2025年5月19日
日本原子力発電株式会社

敦賀発電所1号機 廃止措置計画の工程変更に伴う変更届の提出について

敦賀発電所 1 号機 廃止措置計画（工程）の変更について

1. 廃止措置工程の変更について

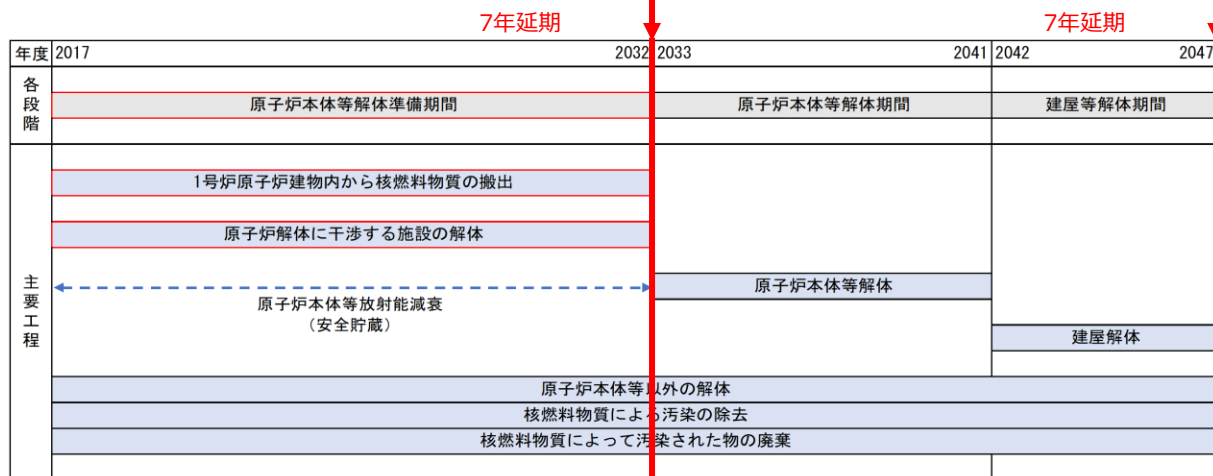
- 現在、原子炉本体等解体に干渉する施設の解体を行っているところであり、2026年度から原子炉本体等の解体を予定していたが、解体廃棄物を保管する予定のエリアにある大型機器の解体に今後7年程度を要することから、解体着手を2033年度に延期。
- これに伴い、廃止措置の完了時期を2040年度から2047年度に7年延期。

現在は、解体で発生する廃棄物を効率的に移送するルート確保のため、原子炉建屋、タービン建屋内の設備や軽油貯蔵タンク等の解体、撤去工事を実施中。
